【追加資料】警報なし津波 保安規定ご説明内容

< 説明事項 No.21 >

< 説明事項 No22 >

<説明事項 No23>

図1 動作可能な構内潮位計1台の場合の対応フロー

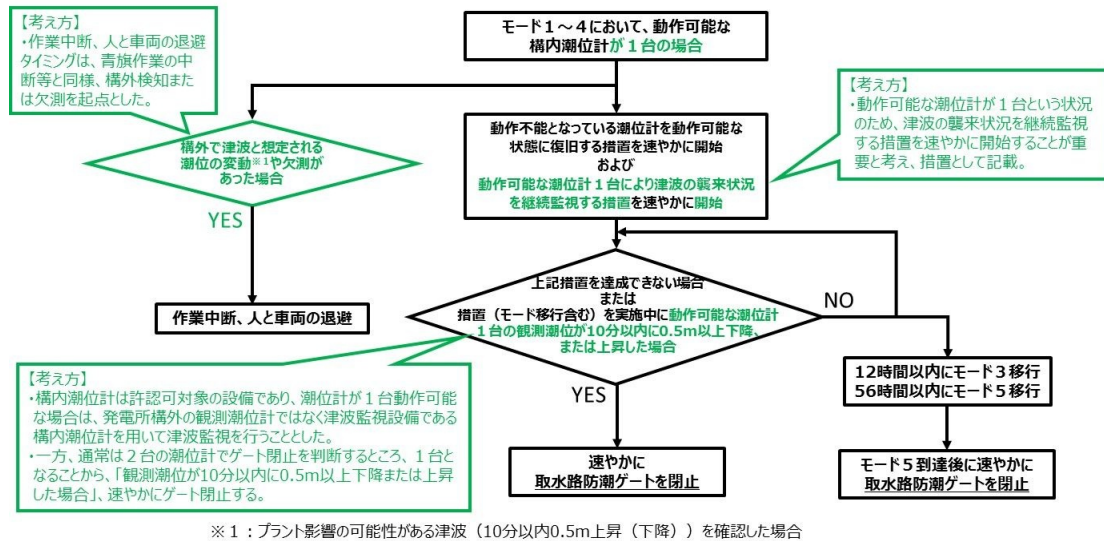
1. 潮位計の LCO 逸脱時の対応フローについて、動作可能な潮位計が 1 台と 0 台の場合で書き分けを検討すること。(潮位計 1 台が動作可能な場合、許認可設備であることを踏まえ、発電所構外の観測潮位より優先すべきではないか。)
2. 構外潮位計の設置許可での運用(青旗作業の中断起点等)を考慮し、作業中断及び退避のタイミングを検討すること。
3. 表 6 8 の 2 - 2 の AOT「速やかに」の不整合がないか確認すること。(例えば、取水路防潮ゲート閉止は「速やかに」とあるが、「速やかに」を 10 分以内と説明していることと整合しているか。)
4. 衛星電話故障時の作業中断及び退避の必要性について検討すること。
5. 取水路防潮ゲートの閉止判断基準に係る潮位変動である 0.5 m の設定値が 0.45 m であることを適切に記載すること。(注釈の注釈ではなく、6 に含めて記載する。また添付 2 の同様の箇所にも記載する。)

保安規定 6 8 条の 2 の LCO 逸脱時の対応フローについて、「構内潮位計 1 台が動作可能な場合」、「構内潮位計全台が動作不能の場合」および「動作可能な衛星電話(津波防護用)が 4 台未満の場合」をそれぞれ添付資料 1 の図 1 から図 3 に示す。

図 1 6 LCO逸脱の判断に至るまでの対応フロー

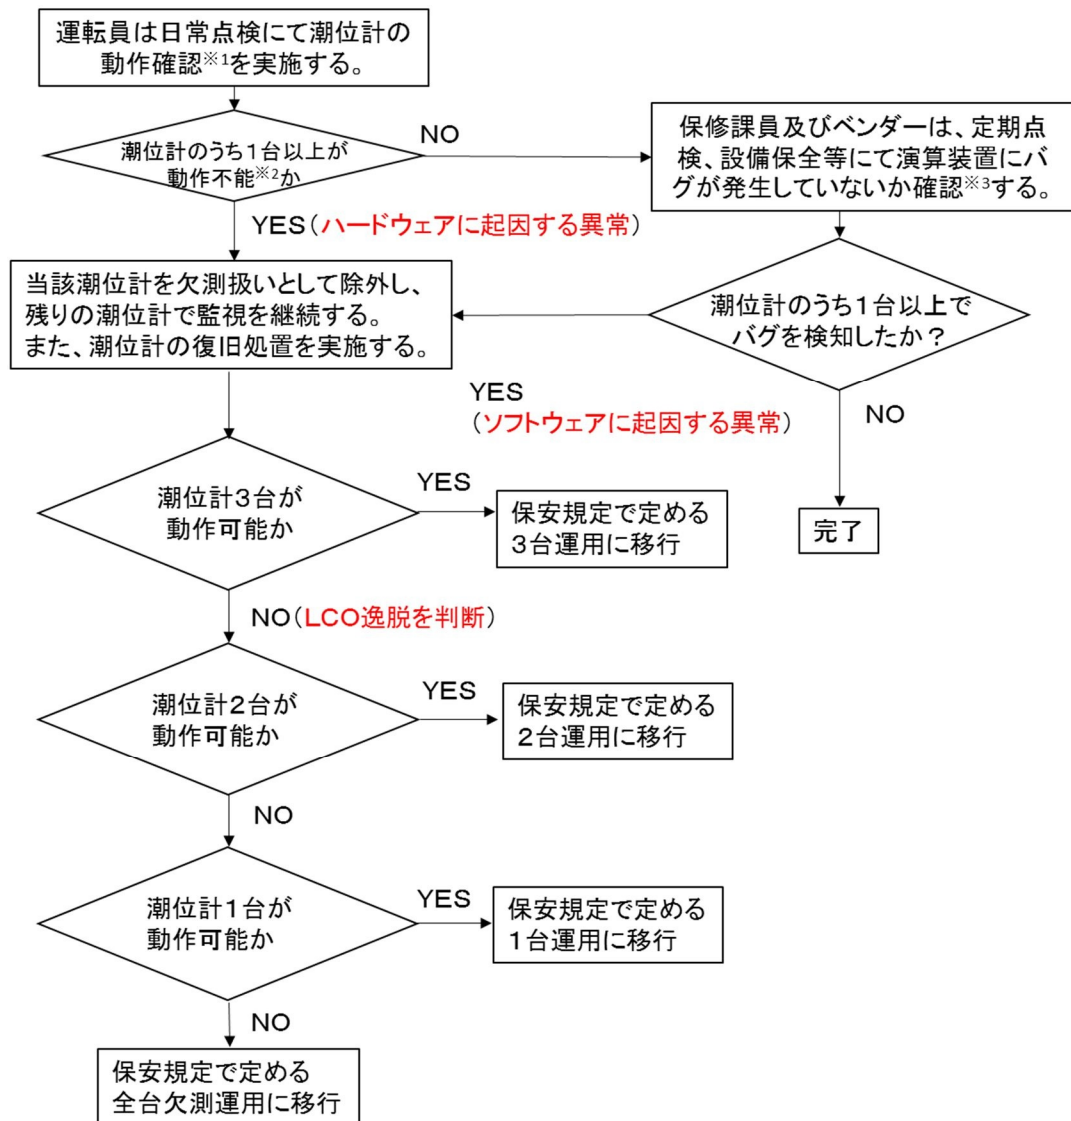
1. 保安規定に記載する「動作可能」と審査資料の「動作可能」「動作不能」の定義の記載の整合をとること。
2. バグの重要度を踏まえ、LCO逸脱の判断を検討すること。
3. 津波監視強化体制の解除基準について、構内検知の場合、津波の増幅を考慮して「少なくとも20分」としなくてよいか検討すること。

○演算装置にバグが発生した場合のLCO逸脱の判断について、検討結果を添付資料2に示す。

なお、これらの異常が共通的に発生し、複数の潮位計が動作不能となった場合は、潮位計の動作可能台数に応じた運用へ移行するものとし、潮位計3台未満が動作可能な状態となった場合は、LCO逸脱を判断するものとし、これらの運用を保安規定に定めて管理する。
